RIJKSWATERSTAAT  
DIRECTIE WATERHUISHOUDING  
EN WATERBEWEGING  
STUDIEDIENST VLISSINGEN

Memo 75.6  
met 6 bijlagen

RIVIERKUNDIGE ASPECTEN MET BETREKKING TOT DE  
BIJ EEN EVENTUEEL TE MAKEN "WAARDE"-KANAAL  
NOODZAKELIJKE TOEGANGSGEUL IN DE WESTERSCHELDE.

Vlissingen, maart 1975

GET.	GEZ.	GEK.	AKK.	DIRECTIE RIJKSWATERSTAAT WATERHUISHOUDING EN WATERBEWEGING STUDIEDIENST VLISSINGEN	SCHAAL 1:50 000
				WAARDE-KANAAL TRACÉ OOST 2	B2 75.187

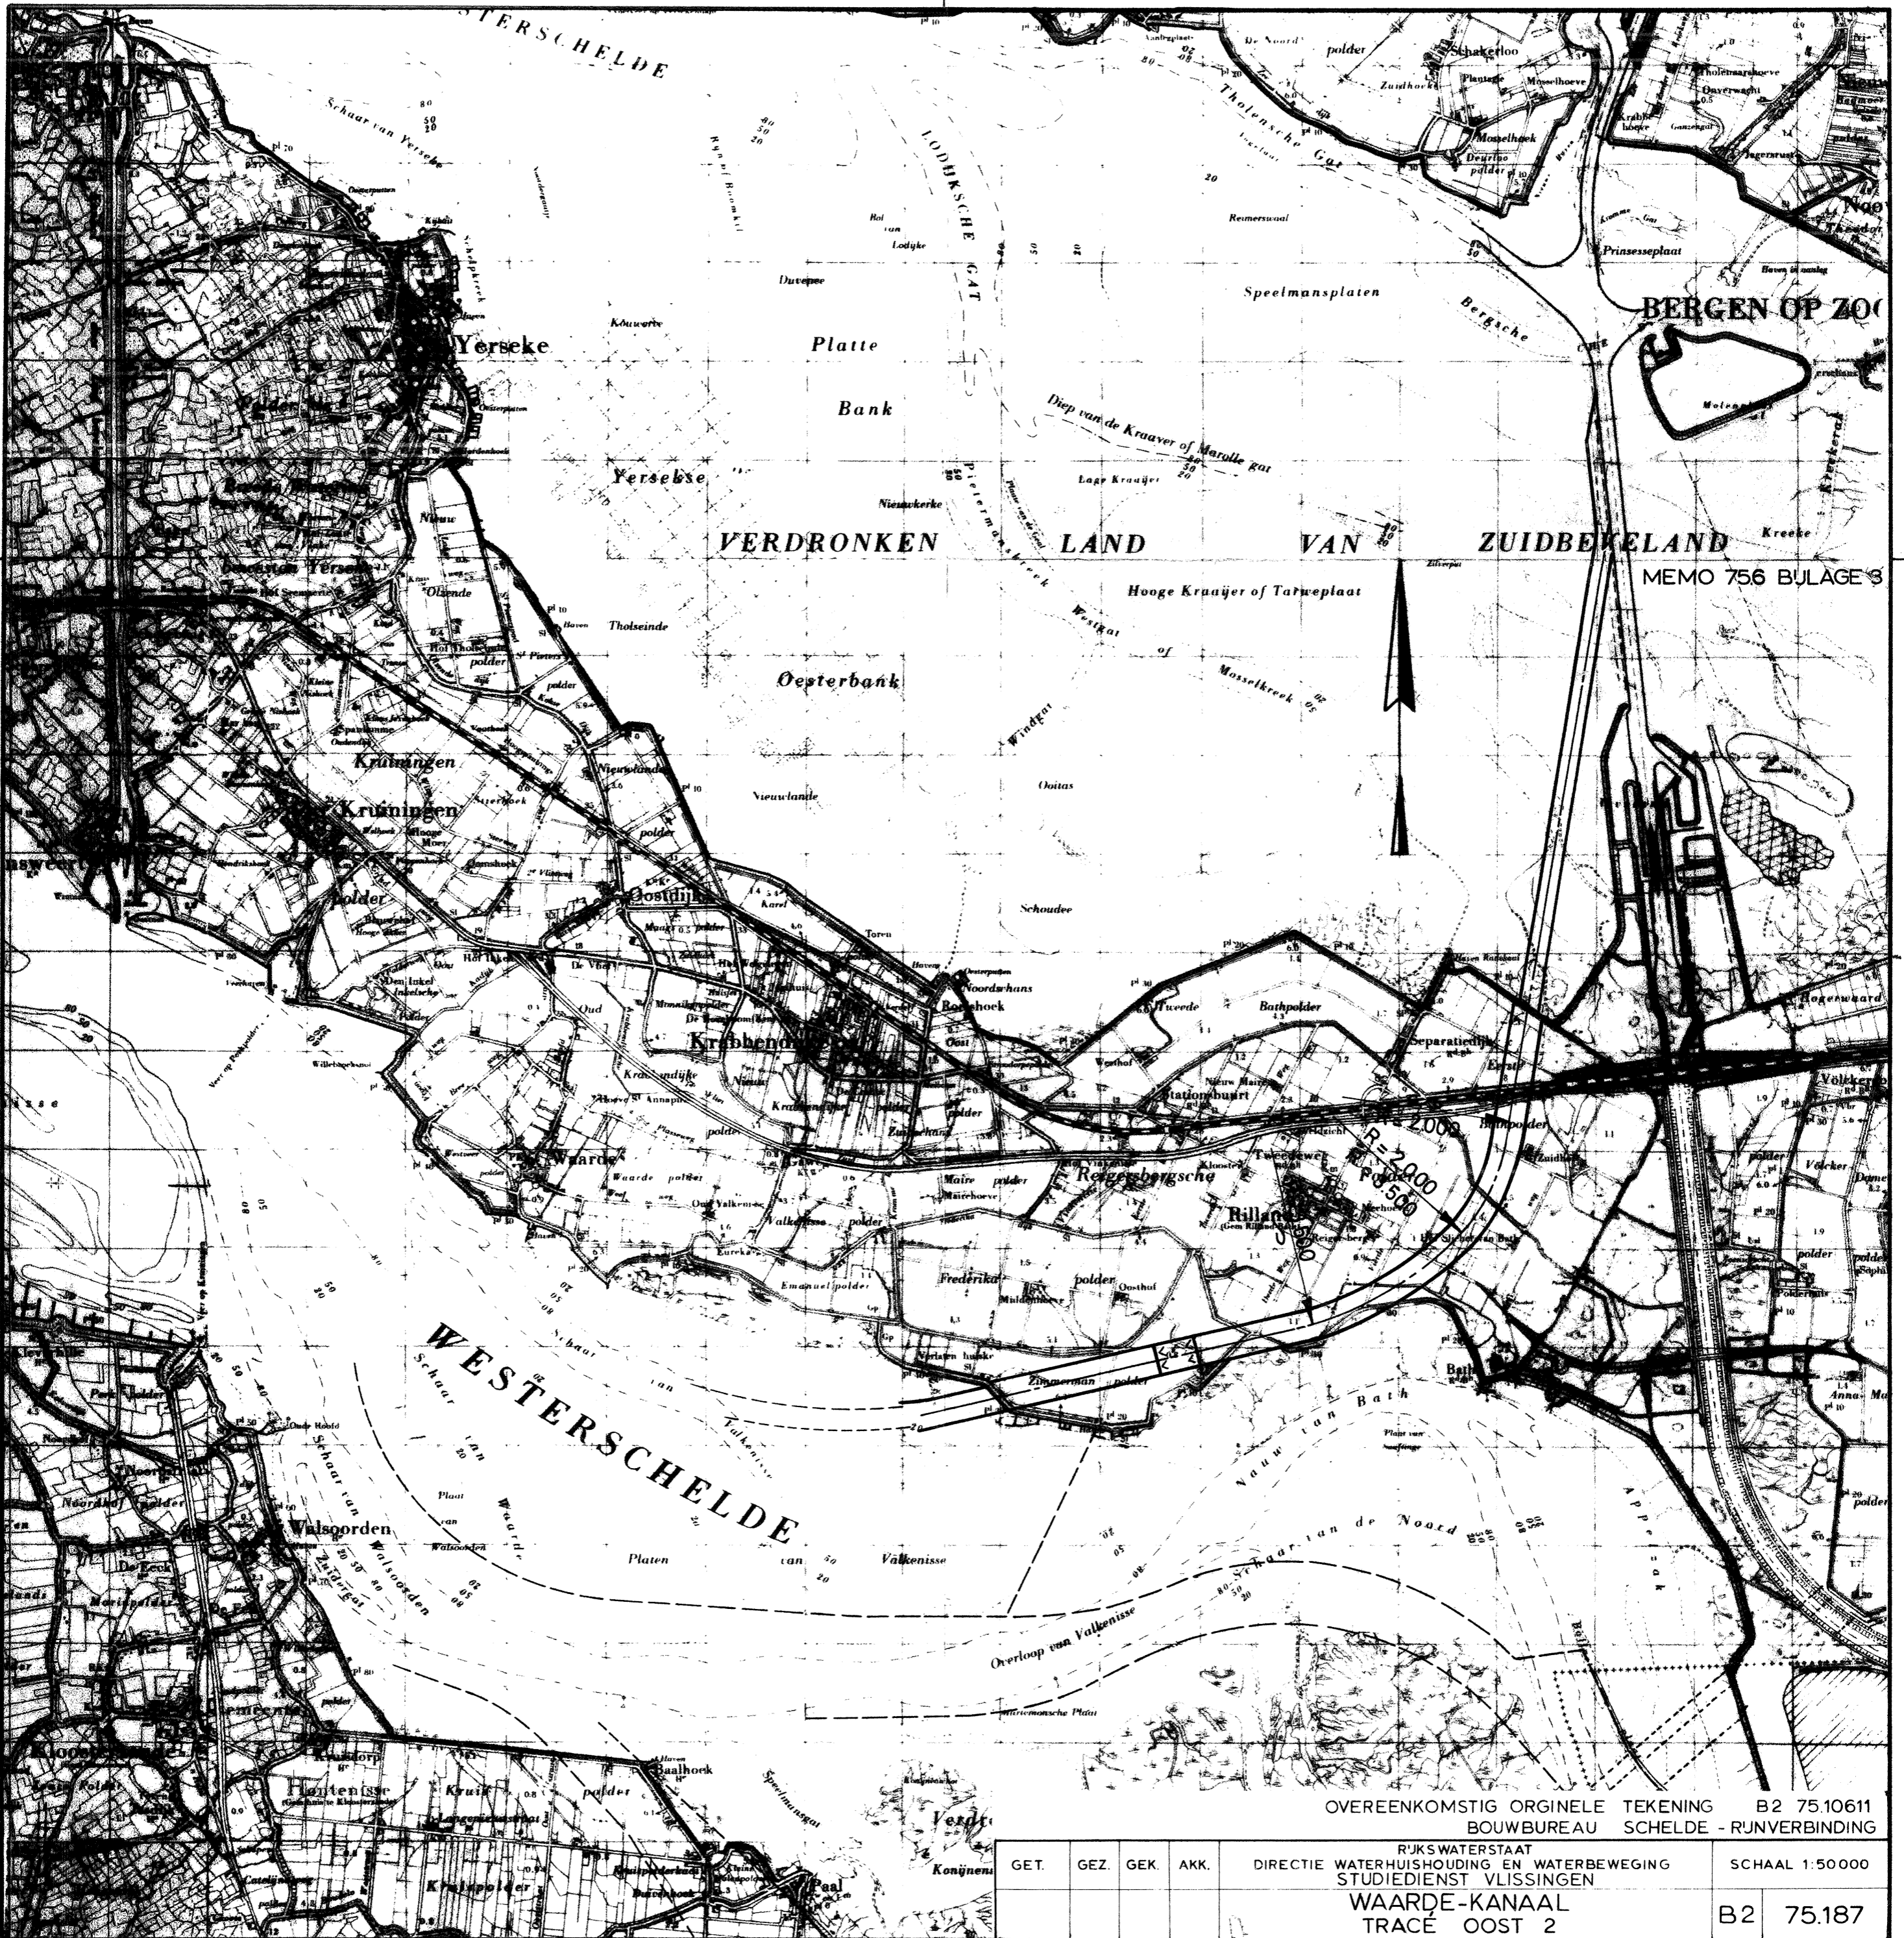
### 2.3 TRACE 2. (bijlage 3)

Bij dit ontwerp sluit de voor de in de Zimmermanpolder geprojecteerde sluis gelegen voorhaven (toegangsgeul) met twee betrekkelijk korte dammen aan op de Zimmermangeul. Onder andere in verband met de belangen van de oever van de Zimmermanpolder is een onderzoek naar de vormgeving van de bewuste dammen in een hydraulisch model in elk geval gewenst. Het belangrijkste probleem van deze oplossing is evenwel het moeilijk te bevaren deel van de rivier tussen de westelijke inloop van het Schaar van Waarde en de mond van de geprojecteerde voorhaven. Een doorgaande verbinding met een diepte van N.A.P. -8 à 9 m is aldaar nergens aanwezig; bovendien is de geulligging in dit gebied in het verleden sterk veranderlijk gebleken. De meest voor de hand liggende oplossing zou zijn onder de Zuidbevelandse oever ter hoogte van de schorren voor de Emanuelpolder een kortsluitgeul te baggeren tussen de westelijke inloop van het Schaar van Waarde en de Zimmermangeul. Hierdoor zou echter een doorgaande verbindingsgeul worden geforceerd tussen het Schaar van Waarde en het Nauw van Bath, met een mogelijk ongewenste stromings-situatie in laatstgenoemde geul als gevolg (dwarsstroming). Tevens zou een dergelijke geul (mede afhankelijk van de verdere ontwikkeling) een zekere toeneming kunnen inhouden van de volumina van het Schaar van Waarde (ten koste van Zuidergat). Gezien de ontwikkelingen in het beschouwde gebied in de voorafgaande jaren is een stabiele ligging van een eventueel gebaggerde kortsluitgeul op wat langere termijn zonder belangrijke voorzieningen aan de oevers niet waarschijnlijk. Bij

vastlegging van deze geul zou in feite -met alle bezwaren van dien- een (zij het wat kortere) toegangsgedul geprojecteerd dienen te worden overeenkomstig de naar voren gebrachte oplossingen bij tracé 1. Hierbij zou de plaats van een eventuele overlaat in de zuidelijke leidam wat gunstiger komen te liggen t.o.v. de hoofdgul in het Nauw van Bath.

Zonder verlengde toegangsgedul zouden ter hoogte van de geprojecteerde ingang tot de sluis in het gebied van het Schaar van Valkenisse/Platen van Valkenisse voorzieningen noodzakelijk kunnen zijn in verband met de ongunstige ligging ten opzichte van de zuidwestenwind (lange strijklengte).

GET.	GEZ.	GEK.	AKK.	DIRECTIE RIJKSWATERSTAAT WATERHOUDEING EN WATERBEWEGING STUDIEDIENST VLISSINGEN	SCHAAL 1:50000
				WAARDE-KANAAL TRACÉ OOST 3	B2 75.188

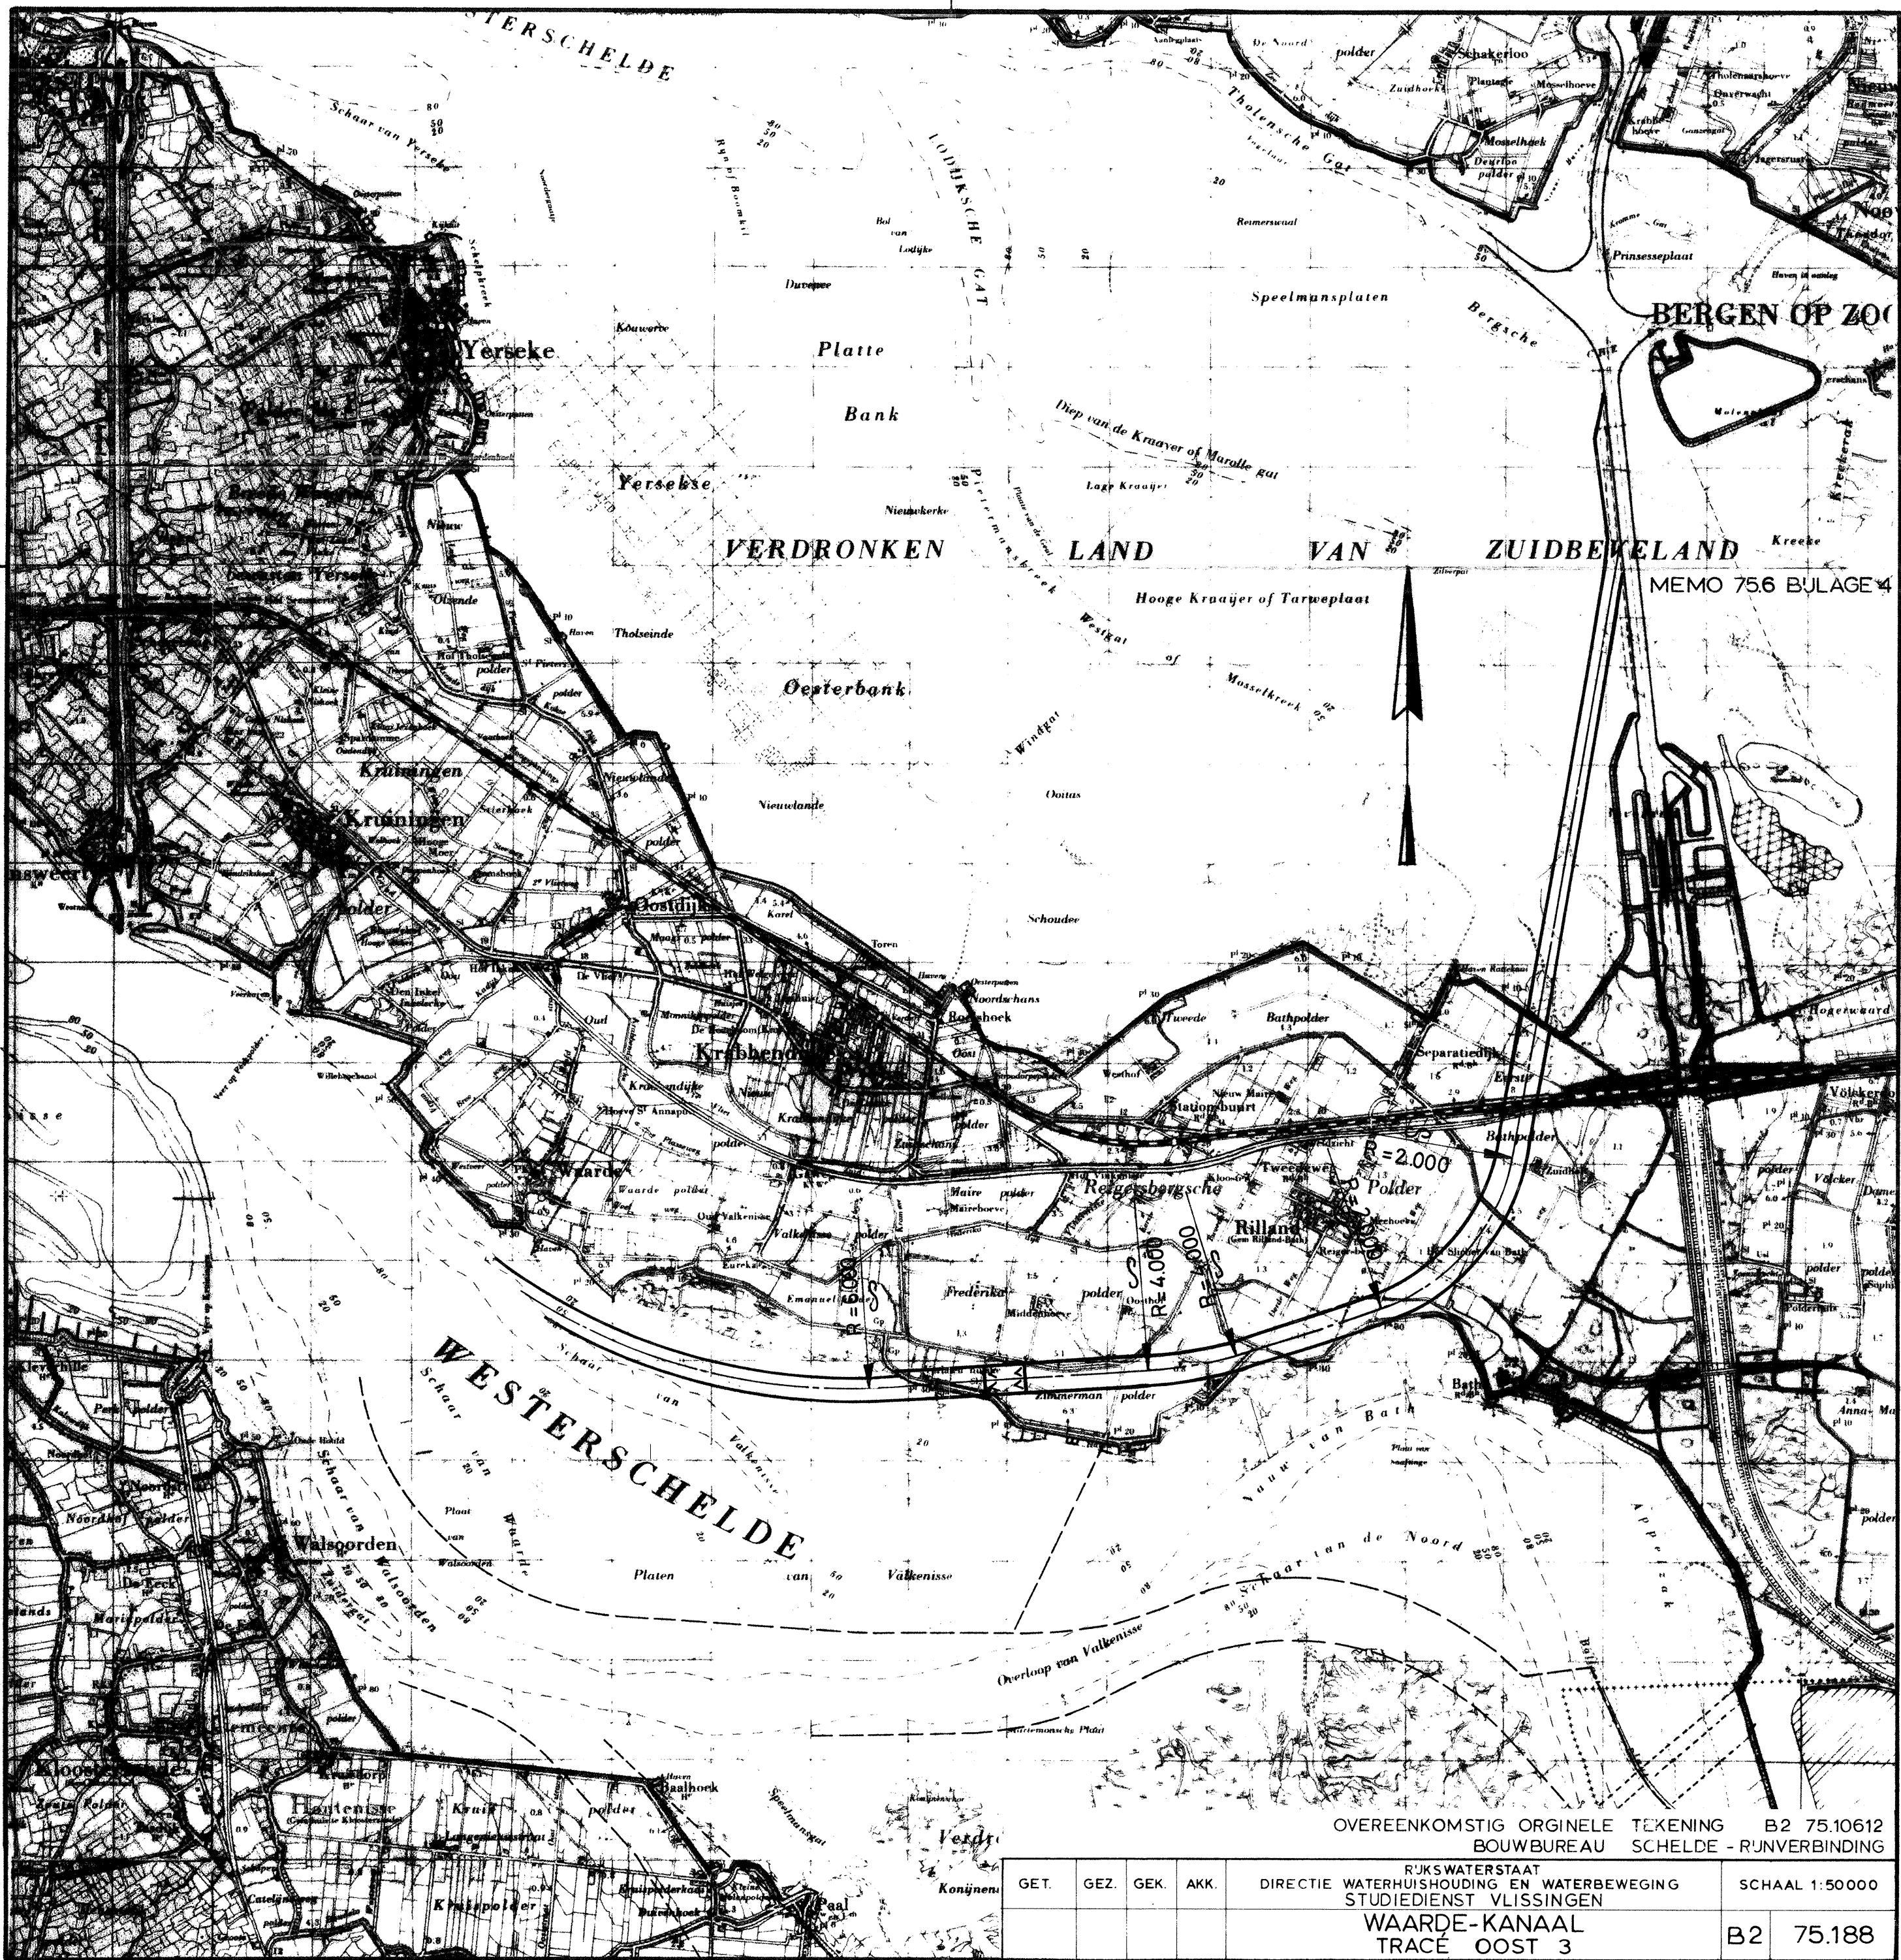
#### 2.4 TRACE 3. (bijlage 4)

Bij dit tracé is de zeesluis geprojecteerd in het westelijk deel van de Zimmermanpolder. De aansluiting op het diepere deel van het Schaar van Waarde wordt verkregen door middel van een ongeveer 4 km lange toegangsgedul. De noordelijke begrenzing van deze gul is overstroombaar; de zuidelijke begrenzing is als een onoverstroombare dam gedacht. Bij dit tracé zullen -gelet op de lengte van de toegangsgedul- de te verwachten onderhoudsbaggerwerken in vergelijking met de bij tracé 1 onder ad b beschreven situatie tot ongeveer de helft worden teruggebracht.

Met betrekking tot het ten noorden van de toegangsgedul gelegen schorregebied voor de Emanuelpolder moet ook tracé 3 als ongunstig worden aangemerkt. Ook hierbij dient met een sterke aanslibbing en daarmee kombergingsverlies te worden gerekend. Een vrij sterke aanstroming van de zuidelijke leidam (aan de zuidzijde) is gelet op de stromingssituatie (ook na evt. uitvoering van de bochtafsnijding bij Bath) waarschijnlijk.

Een vermindering van het onderhoudsbaggerwerk zou verkregen kunnen worden door verplaatsing van de zeesluis (over ruim 2 km) in benedenstroomse richting. Hierbij nemen echter de hiervoor reeds genoemde bezwaren voor wat betreft het kombergingsverlies door het onttrekken van ruim 2 km toegangsgedul aan het rivierbed nog toe.
